**Informe Consolidado de Solicitud de Aclaraciones, Rectificaciones y/o Ampliaciones Complementario a la Declaración de Impacto Ambiental del Proyecto "Nueva Subestación Providencia, Nueva Línea de Transmisión Subterránea 2x110 kV Vitacura - Providencia y Modificaciones en Subestación Vitacura"**

El presente Informe Consolidado de Solicitud de Aclaraciones, Rectificaciones o Ampliaciones a la Declaración de Impacto Ambiental del proyecto "Nueva Subestación Providencia, Nueva Línea de Transmisión Subterránea 2x110 kV Vitacura - Providencia y Modificaciones en Subestación Vitacura", contiene las observaciones generadas en virtud de la revisión de la Adenda.

**Imagen 2**

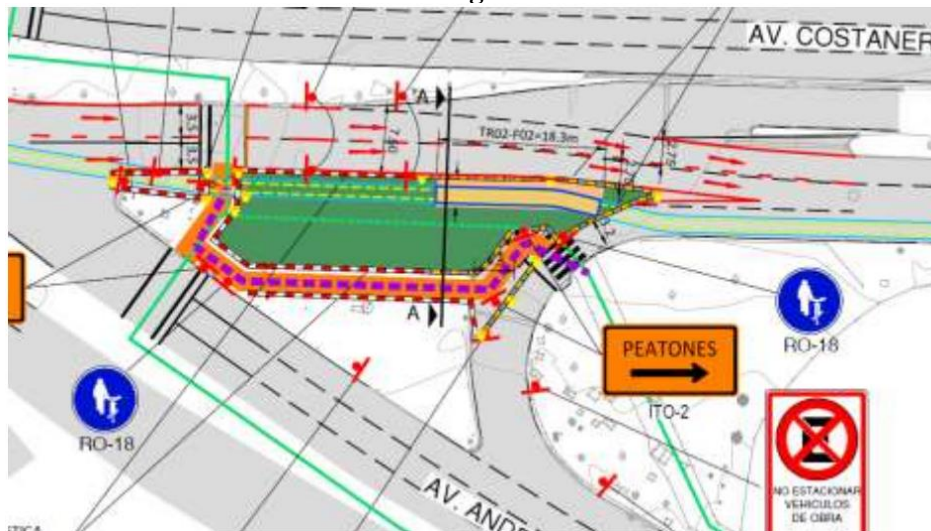
- 3.10. En relación con la planimetría presentada en las obras TR02.F2 señaladas en el Anexo 1-5 de la Adenda, ver Imagen 2, se solicita aclarar cómo se proyecta el re-ruteo asociado al ingreso a la Torre Titanium.

**Imagen 6**

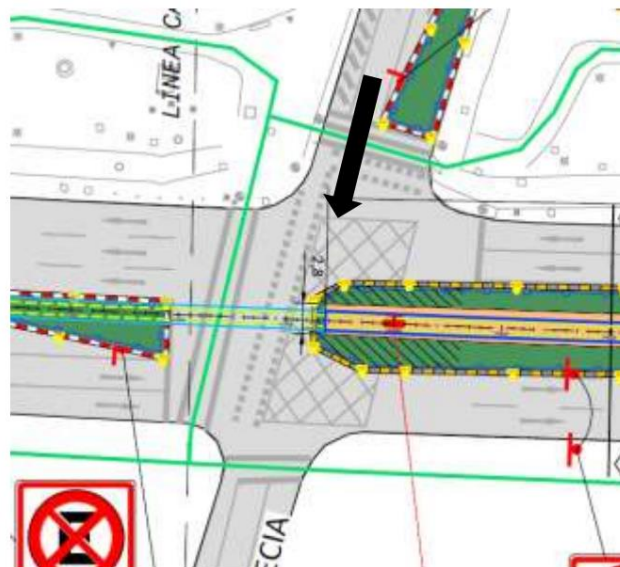
- 3.13. En relación con la planimetría presentada en las obras TR02. F5 señaladas en el Anexo 1-5 de la Adenda, ver Imagen 6, se aclara que existe una ciclovía en la Av. Suecia por lo que se solicita mejorar representación en el plano y presentar medidas de encausamiento peatonal y ciclos. Lo anterior es importante aclarar ya que el vehículo que proviene desde el norte (señalado con flecha negra) tendrá que invadir el cruce peatonal y el cruce de ciclistas para poder circular en dicho sentido.

**Imagen 8**

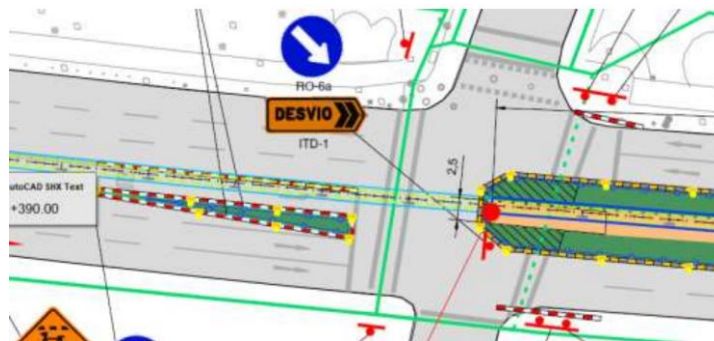
- 3.15. En relación con la planimetría presentada en las obras TR03.F2 señaladas en el Anexo 1-5 de la Adenda, se observa que una de las pistas de Av. Andrés Bello (sentido poniente – oriente) se deshabilita parcialmente, ver imagen 8, se solicita aclarar dicha situación y dentro de lo posible, deshabilitarla completamente para evitar un uso indebido. Además, deberá aclarar si esto se presenta con el fin de mantener el viraje a la izquierda desde Av. Andrés Bello hacia Nueva de Lyon.

**Imagen 9**

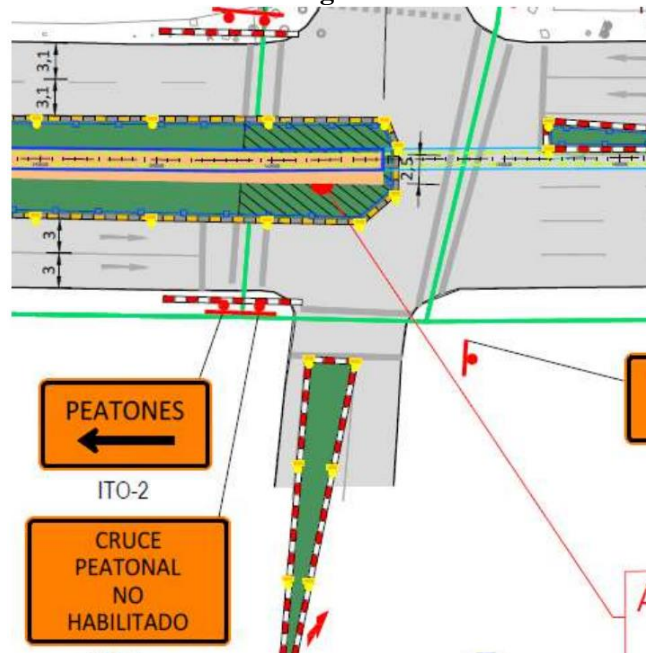
- 3.16. En relación con la planimetría presentada en las obras TR03.F3 señaladas en el Anexo 1-5 de la Adenda, se aclara que Nueva de Lyon tiene ciclo vía, por ende, se solicita acotarla en el plano y aclarar cómo se resolverán los movimientos de ciclistas, ver figura 9.

**Imagen 10**

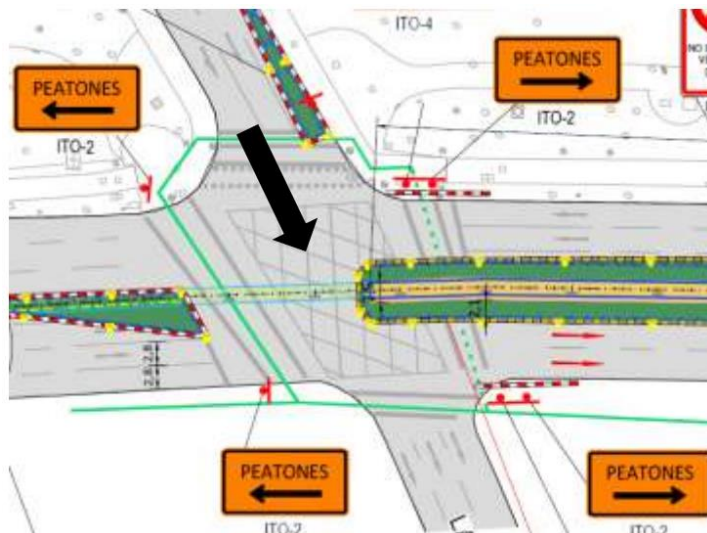
- 3.17. En relación con la planimetría presentada en las obras TR04.F2 señaladas en el Anexo 1-5 de la Adenda, se solicita verificar que se dé continuidad a las dos pistas que provienen desde el norte y avanzan hacia el sur, ver imagen 10. Se deberá aclarar si ocurre invasión del cruce peatonal y de ser así, se tendrán que presentar medidas al respecto.

Imagen 13

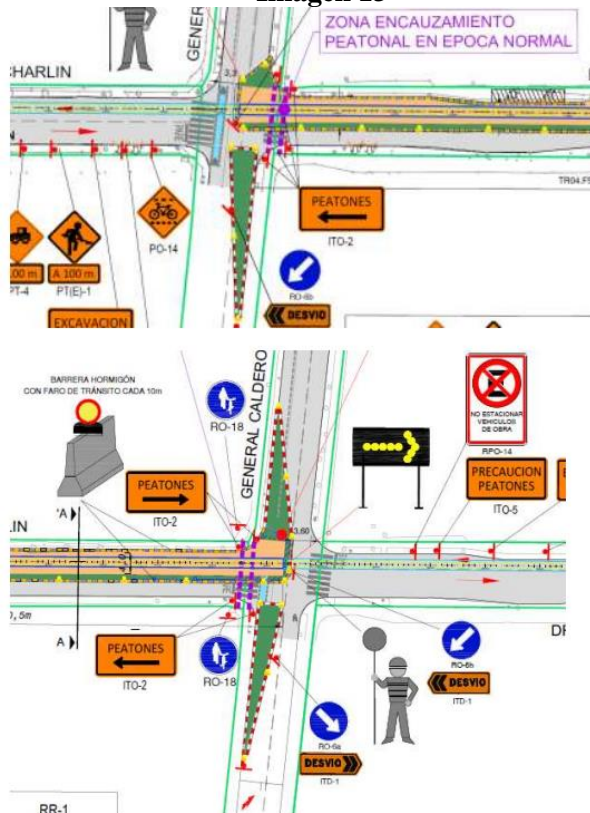
- 3.18. En relación con la planimetría presentada en las obras TR04.F04 señaladas en el Anexo 1-5 de la Adenda, se observa que Antonio Bellet presenta estacionamientos concesionados en la calzada oriente (cercano a la esquina con Av. Andrés Bello) ver imagen 11. Se solicita aclarar

Imagen 14

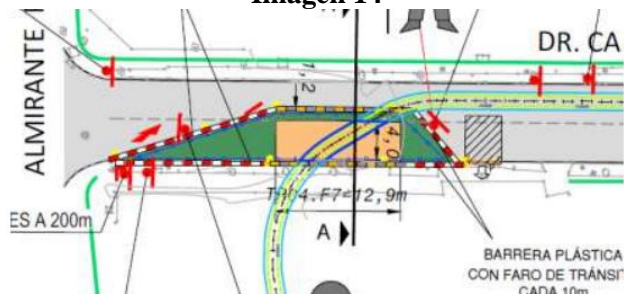
3.20. En relación con la planimetría presentada en las obras TR04.F7 se solicita aclarar el ancho de pista disponible mostrado en la Imagen 14.

**Imagen 17**

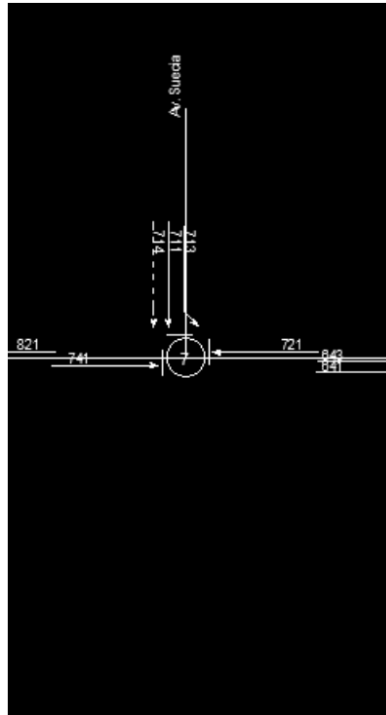
Tampoco queda claro por qué algunos ejes se representan incompletos (Ej. Av. Suecia), por lo que se solicita aclarar y/o corregir, ver imagen 17.

### Imagen 19

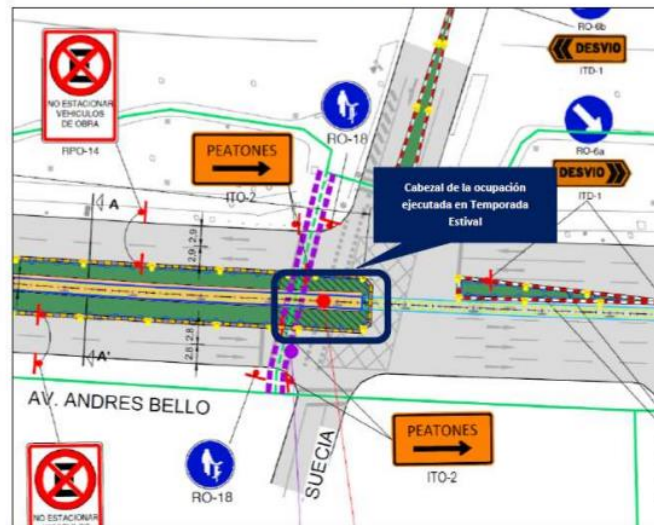
3.25.8. En relación con lo indicado en el acápite N°7.2 del Anexo 1-5 de la Adenda, Caracterización de la situación futura – Ciclistas, se aclara que el proyecto si genera cambio en la movilidad de los ciclistas considerando que se ocuparán los cruces de las ciclovías para las obras. Dicha situación se puede ejemplificar con la siguiente figura, donde no se permite la continuidad de los ciclistas en sentido norte-sur y viceversa por Av. Suecia, en la imagen 19. A raíz de lo anterior, se solicita al Titular abordar dicha situación y proponer medidas considerando la seguridad de los ciclos y peatones:

## Imagen 21

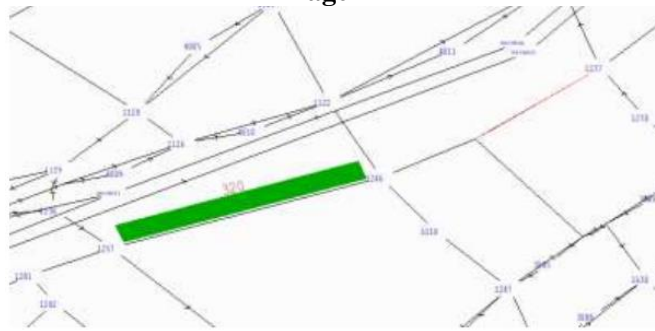
- 3.26.3. Se solicita aclarar y o corregir la no incorporación del Periodo Normal como parte del análisis de Peatones en la fase de construcción (acápite N°6.3 del estudio de movilidad, Anexo 1-5 de la Adenda).
- 3.26.4. Se solicita presentar los archivos de modelación Saturn del escenario actual.
- 3.26.5. Se solicita presentar la red de modelación completa de Saturn en formato KMZ y no solamente por escenarios.
- 3.26.6. Se solicita aclarar las diferencias de distancia presentada en la red de modelación (entre la situación base y los escenarios modelados), ver imagen 21.
